**SAMODZIELNY PUBLICZNY
SZPITAL KLINICZNY NR 1
IM. PROF. STANISŁAWA SZYSZKO**
Śląskiego Uniwersytetu
Medycznego w Katowicach

Znak sprawy: ZP/9/PN/2025

**O D P O W I E D Ź nr 2
na zapytania w sprawie SWZ**

**ROZBUDOWA I DOPOSAŻENIE SPSK NR 1 IM. PROF. S. SZYSZKO ŚUM
W KATOWICACH CELEM UDOSKONALENIA INTERDYSCYPLINARNOŚCI,
POLEPSZENIA DOSTĘPNOŚCI I INNOWACJI PROCESU LECZENIA PACJENTÓW
ONKOLOGICZNYCH W SYSTEMIE „ZAPROJEKTUJ I WYBUDUJ” REALIZOWANA
W RAMACH KRAJOWEGO PLANU ODBUDOWY I ZWIĘKSZENIA ODPORNOŚCI –
KOMPONENTU D „EFEKTYWNOŚĆ, DOSTĘPNOŚĆ I JAKOŚĆ SYSTEMU OCHRONY
ZDROWIA”, INWESTYCJI D1.1.1 ROZWÓJ I MODERNIZACJA INFRASTRUKTURY
CENTRÓW OPIEKI WYSOKOSPECJALISTYCZNEJ I INNYCH PODMIOTÓW
LECZNICZYCH**

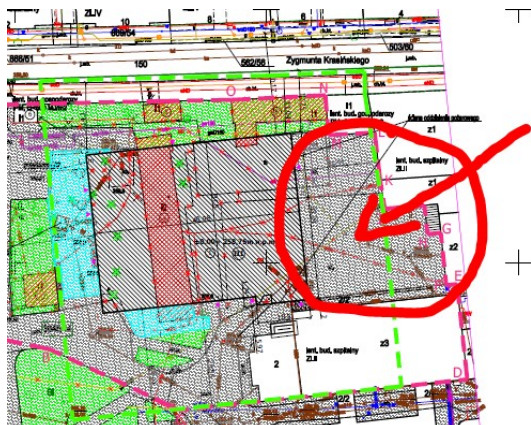
Zwracamy się z prośbą do Zamawiającego o wskazanie wymagań materiałowych dla poręczy i balustrad.

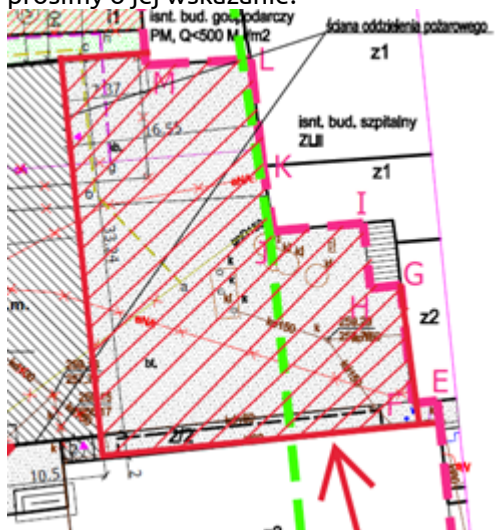
Prosimy o informację, z czego mają być wykonane ścianki oddzielające poszczególne stanowiska w pomieszczeniu na parterze 25 – REJESTRACJA.

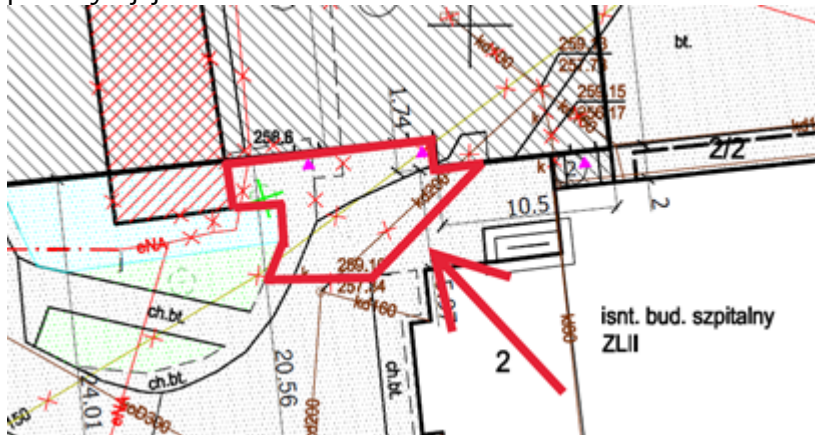
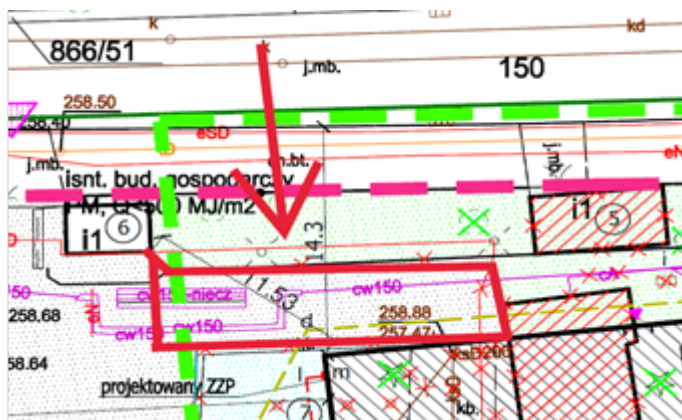
Na załączonych wycinkach z rysunku A-0 PROJEKT ZAGOSPODAROWANIA TERENU oznaczono obszar utwardzony kruszywem, co potwierdzono podczas wizji lokalnej. Prosimy o wskazanie rodzaju zagospodarowania niniejszej przestrzeni. Jeśli Zamawiający wymaga innej nawierzchni aniżeli stan obecny, prosimy o jej wskazanie.

Rys.2 Nawierzchnia zlokalizowana przy istniejącym budynku szpitalnym z3.

Rys.3 Nawierzchnia zlokalizowana przy istniejącym budynku portierni.
